ISTITUTO SUPERIORE PER LA PREVENZIONE
E LA SICUREZZA DEL LAVORO

Oggetto: Piattaforme di lavoro elevabili modello GOLDLIFT 1470 costruttore: HINOWA S.p.A.
Nogara (Vr)

Oggetto: **Non conformità alla Direttiva Comunitaria 98/37/CE (già Direttiva 89/392/CEE e successivi emendamenti recepita con il DPR 459/96) della macchina: piattaforma di lavoro elevabile mobile mod. GOLDLIFT 1470; - Costruttore: HINOWA SPA**
N. Pratica: 1483/i

CEDIMENTO STRUTTURALE

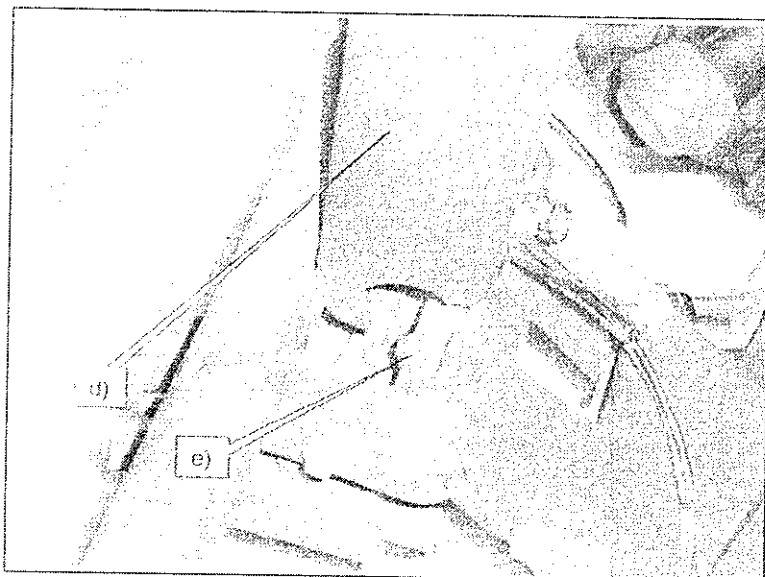
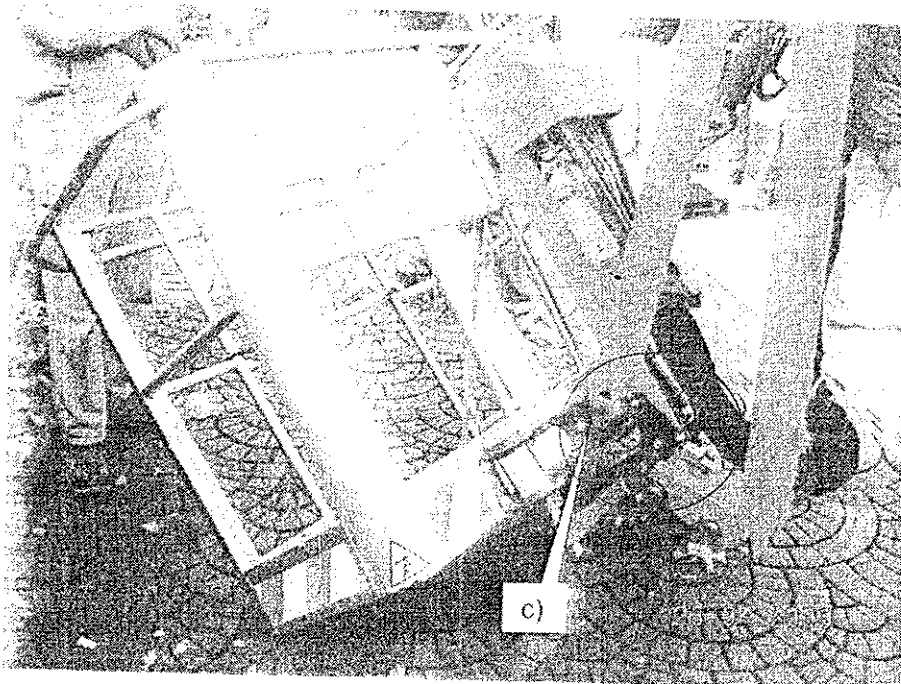
A seguito di due diversi incidenti occorsi sul modello di macchina in oggetto, la Ditta HINOWA S.p.A. ha avviato una campagna di richiamo di tutte le piattaforme di lavoro elevabili per un adeguamento strutturale. Tali modifiche sono consistite nell'aggiunta di 4 rinforzi sul primo braccio, in corrispondenza del punto di rottura e del suo simmetrico, e nell'adeguamento strutturale del jib mediante aggiunta di 4 rinforzi come meglio evidenziati nei disegni tecnici allegati.
